ASUNTO:  
Información complementaria a la subsanación de observaciones formuladas al Plan de Gestión Ambiental de Bifenilos Policlorados de la Central Hidroeléctrica Yaupi

**INFORMACIÓN COMPLEMENTARIA A  
LA SUBSANACIÓN DE  
OBSERVACIONES A LA EVALUACIÓN  
DEL PLAN DE GESTIÓN AMBIENTAL  
DE BIFENILOS POLICLORADOS  
(PGAPCB)**

CENTRAL HIDROELÉCTRICA YAUPI

**ASUNTO : EVALUACIÓN DEL PLAN DE GESTIÓN AMBIENTAL DE BIFENILOS  
POLICLORADOS (PGAPCB) DE LA “CENTRAL HIDROELÉCTRICA YAUPI”**

**CENTRAL HIDROELECTRICA - YAUPI**  
**PLANTA**  
 Esc: 1/1000

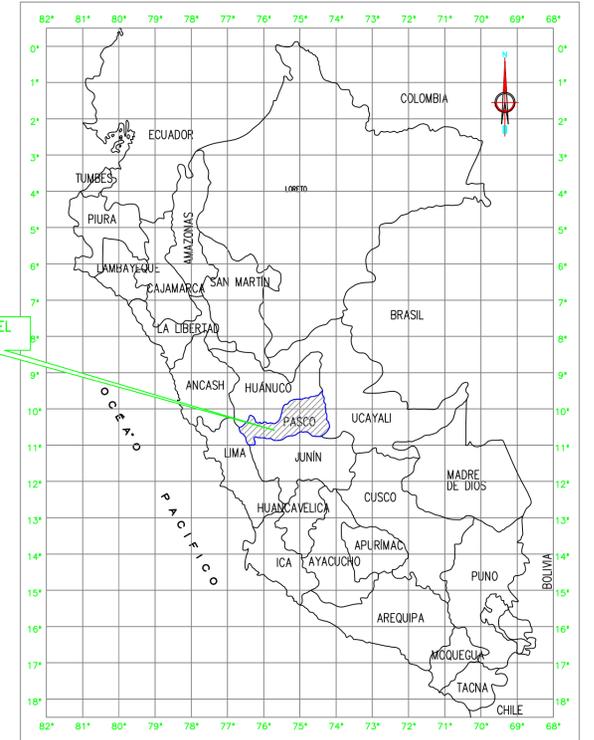
**Describir las características generales y precisar la ubicación de las instalaciones relacionadas con la actividad de generación y donde se encuentran los equipos en evaluación;**

Adicionalmente a lo ya comunicado, se incorpora como información complementaria la descripción de seis (6) componentes auxiliares ubicados en la CH Yaupi, los cuales no contienen elementos que pudieran contener PCB y por lo tanto no requieren de una prueba de descarte de PCB.

Se adjunta en ANEXO N° 1 el plano de ubicación actualizado.
